JICA 環境社会配慮助言委員会 第 148 回全体会合
2023 年 5 月 12 日(金) 14:00～16:00
JICA 本部 2 階 229 会議室及びオンライン
議事次第

環境レビュー段階での助言に対する助言対応結果

国名: ラオス

案件名: モンスーン風力発電事業

図 1 本プロジェクトと保護区・KBAs の位置

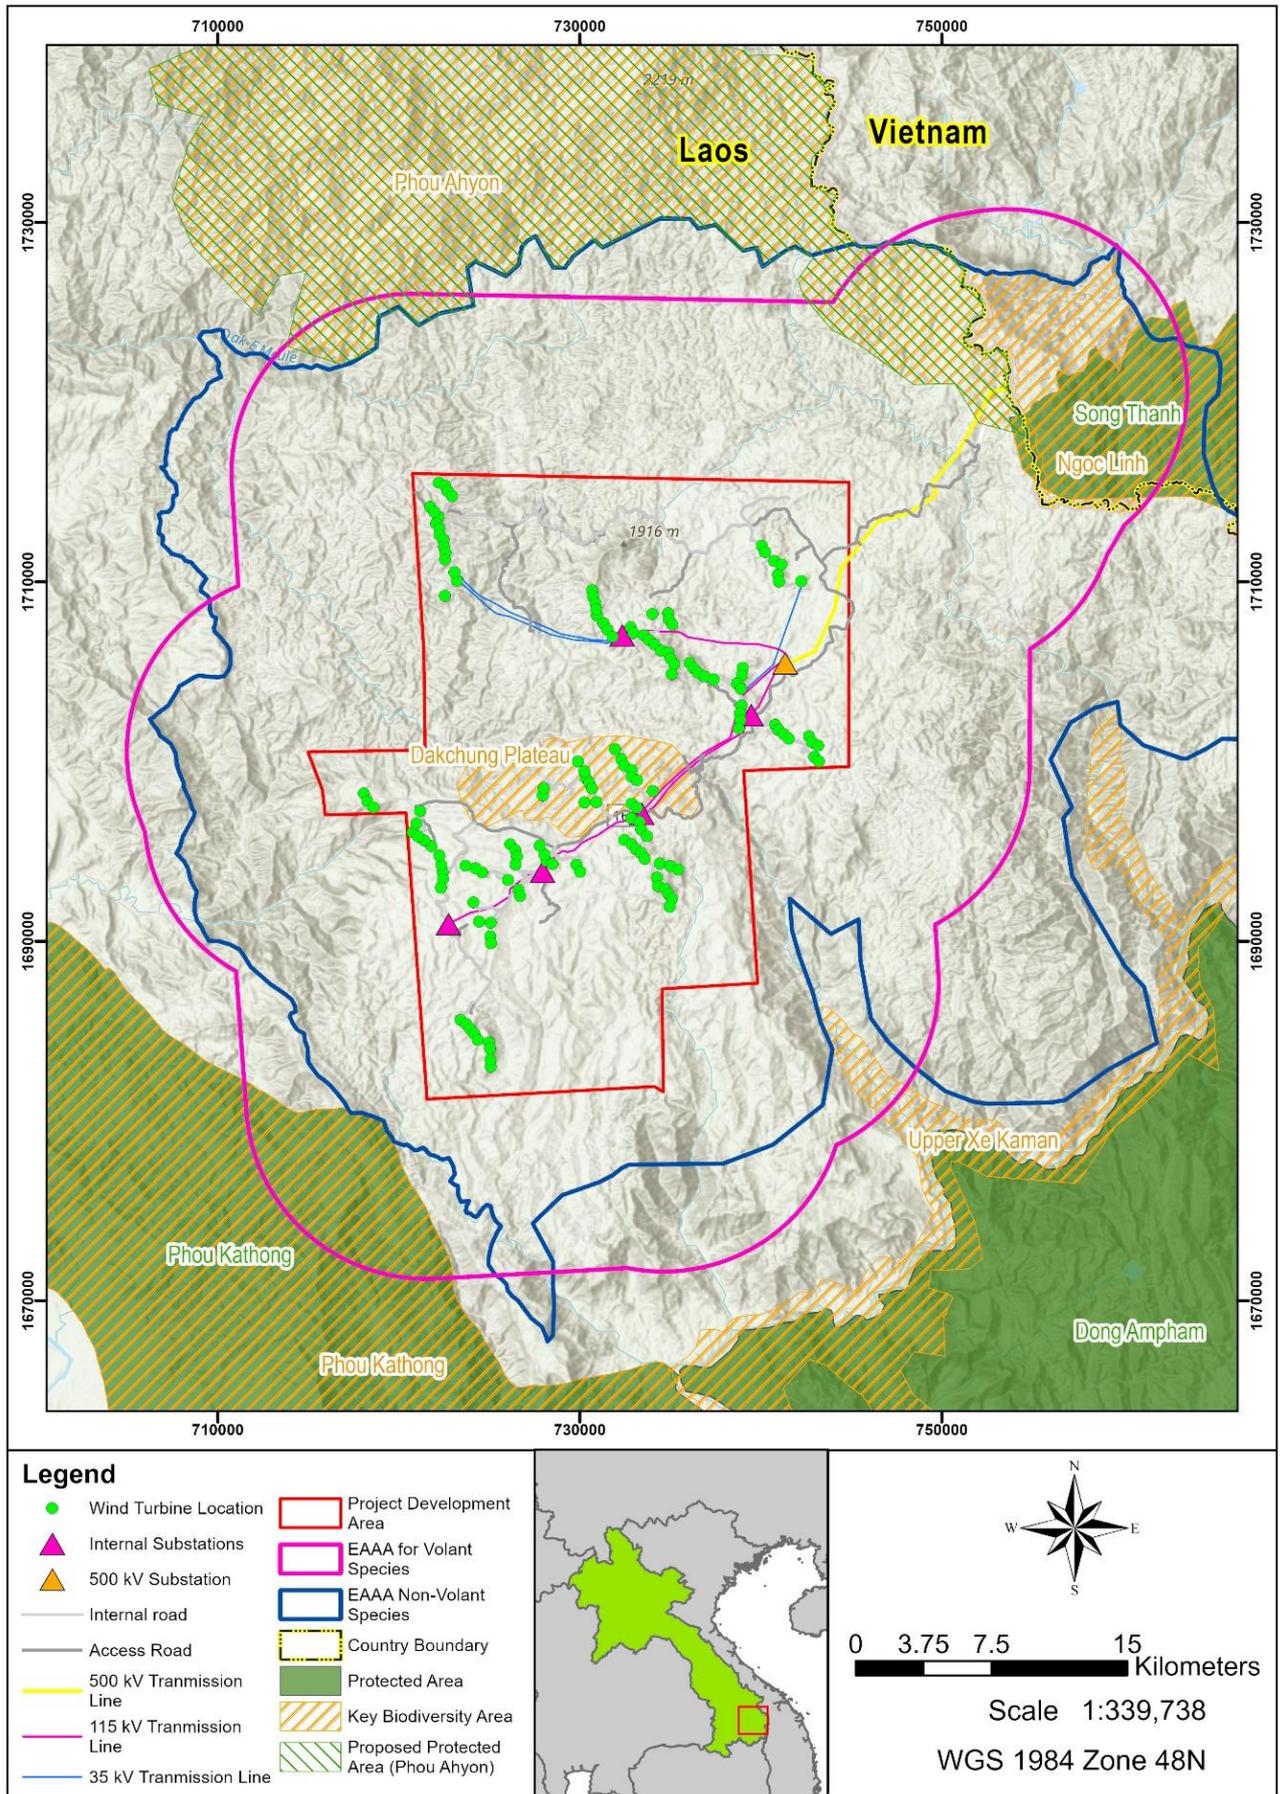
番号	助言委員会からの助言	助言対応結果
1	別事業の近隣の新規風力発電計画について詳細を確認し、可能な範囲で本事業との累積的影響を検討し、ADB と協議すること。	<p>新規風力発電所計画は最大発電容量 1,000MW(本事業よりタービン数が多くなる予定)で、本プロジェクトの開発エリアの東側と西側に隣接したエリアで検討されています。同計画は、未だ初期段階でフィージビリティも不明であり、ラオス政府からの開発許可が得られておらず、開発が実現するか否かは不明な段階です。JICA 環境社会配慮ガイドライン(2022年1月版)に関するよくある問答集 (FAQ)において、累積的影響は、「リスク及び影響を特定するプロセスが実施される時点で起こっている、もしくは具体的に計画されている開発、その他合理的に認知しうる開発行為が要因となって」直接的に影響を受ける地域や資源に対する追加的な影響を指しています。このため、当該別事業に関しては、代替案検討や累積的影響を踏まえた緩和策検討に組み込むことができる段階にはないと言えます。</p> <p>累積的影響評価については、新規風力発電所の詳細計画がないため、詳細な評価は行われていませんが、ADB との協議を通じて、本事業の ESIA における調査結果上、主要な鳥類/コウモリ類に対する重大な衝突リスクは確認されていないことから、隣接プロジェクトにおけるリスクも低いと考えられている点を確認しています。</p> <p>今後、別事業の実現性や計画の進捗は、本事業の実施を通じてフォローします。</p>
2	ベトナムを含めた近隣保護区の本事業との位置関係及び本事業によるそれら保護区の希少種や自然林等に対する影響について再度確認し、影響が認められる場合には、環境社会管理計画(ESMP)に則り、生物多様性への影響緩和策が実施されることを確認すること。	<p><近隣保護区の本事業との位置関係></p> <p>ベトナムを含めた近隣保護区の本事業との位置関係を再確認した結果、一部内容に誤りがあったため ESIA の更新を依頼し、図1のとおり修正されたことを確認しました。修正による影響の変化はありませんが、Initial Biodiversity Action Plan (BAP)で生物多様性への影響と緩和策として以下の通り整理されています。</p> <p><保護区の希少種や自然林等に対する影響></p> <p>プロジェクトのフットプリント(図1の赤枠内及び黄色い500kV送電線ルート)内に位置する保護区・Key Biodiversity Areas (KBAs)は以下の2つで、これらエリアの希少種や自然林等に対する影響は以下のとおりと確認しました。</p>

<p>1. Dak Cheung Plateau (KBA, IBA¹)</p> <ul style="list-style-type: none"> ・ Dak Cheung Plateau 内は農業の為の大規模な改変と森林伐採が行われてきた場所であるが、計画されたタービン、送電線、アクセス道路等により、生息地の損失による生態系への影響が生じる。損失生息地に存在する希少種については、特に動きが遅く定住性の高い種(カメやカエルなど)の損失の可能性があるが、本事業による影響をあまり受けないと想定される森林生息地に関連する種のため、大規模な個体群が悪影響を受ける可能性は低い。哺乳類と鳥類は、移動性が高いため、建設工事の進捗により人間の存在に応じて移動したり、また、既に影響を受けた森林エリアである Dak Cheung Plateau KBA はオフセットでの修復を行う候補地の一つになっていることから、一時的に移動した哺乳類や鳥類が森林エリアの回復に伴いオフセット地を利用するようになることが想定されるため、全体的な影響は軽微であると考えられる(作業員による狩猟リスクに対しては教育が実施される)。 ・ Dak Cheung Plateau 内に計画されたタービン、送電線、アクセス道路等により、本 KBA 内の自然林と二次林に影響が生じるが、以下の緩和策が計画されている。また、下記を実施しても残る自然林への影響については、代償として焼畑農業の影響を受けて劣化した森林の修復・強化のオフセットが行われる。 <ul style="list-style-type: none"> ➢ 風力タービンを可能な限り自然の原生林の外に設置 ➢ 既存アクセス道路を極力利用し追加の生息地損失を最小限に抑える ➢ 送電線用の鉄塔建設のための仮設アクセス道路が設置された場合、建設が完了した時点で仮設道路は閉鎖し植生を修復 ➢ 森林生息地の伐採を最小化するために送電線を林冠より高くする <p>2. Phou Ahyon (KBA, IBA, AZE², proposed PA³)</p> <ul style="list-style-type: none"> ・ 希少種の中でも Phou Ahyon が AZE とされている理由である <i>Leptobranchium xanthops</i> (Yellow-eyed spadefoot toad, EN)に着目すると、当該種は Phou Ahyon のエリア内の湿潤常緑樹林帯に生息しており標高が高く流れの速い岩の多い小川に生息する傾向がある。Phou Ahyon を通る本プロジェクトの送電線ルート上に小川があり、この希少種にとって重要である可能性がある。他方、既存の村の施設や複数のアクセス道路が既にこの小川に影響を与えている状況である。しかる状況をもって、本事業では小川を横断する場所で建設前の調査 (<i>Leptobranchium xanthops</i> の存在および生息地となりうる場所の記録)を行うとともに、以下の緩和策が実施される。 <ul style="list-style-type: none"> ➢ 送電線鉄塔は、河川内、河岸植生、<i>Leptobranchium xanthops</i> の生息地となりうる場所に設置しない ➢ 河川中心から 50m を生態系保護バッファゾーンとし

<p>でゾーン外に鉄塔を設置する</p> <ul style="list-style-type: none"> ➤ アクセス道路は、既存道路を極力使い、河川側や河川を横断する形での拡幅や改良を行わない ➤ 河川と道路の交差点の設計や流れを改善するために交差点の既存インフラ改善を避けることができない場合、両生類に焦点を当てた希少種の調査を事前実施し、その調査結果や勧告を交差点の設計や建設において考慮する <p>なお、上記以外の保護区及び KBA はプロジェクトのフットプリント外のため、両生類、爬虫類、哺乳類、植物などの飛翔能力を持たない希少種および自然林に対する影響はないとの見解を事業者およびレンダー側 E&S アドバイザーから得ています。飛翔能力を持つ希少種(鳥類とコウモリ)については、ESIA に記載されている緩和策を実施すれば事業全体でそれらの種に与える影響は小さいと評価されています。</p>
3	Biodiversity Action Plan が提案された場合には、適切なオフセットプランになっているか、実現可能性を含めて確認し、不適切な場合は改善を事業者申し入れること。	<ul style="list-style-type: none"> ・ オフセット戦略を含む Initial BAP は、2023 年 1 月に提出されています。IFC PS6 に従い Initial BAP は「ネットゲイン」達成を目標としていますが、ラオス政府はオフセットに関する政策を有していないため、国際的なグッドプラクティスに沿った対応が予定されています。 ・ ラオス政府の森林を所掌する機関は森林局であるため、事業者は法令で求められる補償および BAP に基づくオフセットについて森林局との協議を開始しておりますが、現状の Initial BAP では 2 カ所のオフセット候補地の選定に留まっています。レンダーE&S アドバイザーは、今後の詳細なオフセット立案においては、ラオス政府と近隣地域でのオフセットの経験がある生態系専門家との協議を通じてオフセット管理計画を策定することを推奨しており、この旨事業者に対して対応を申し入れました。
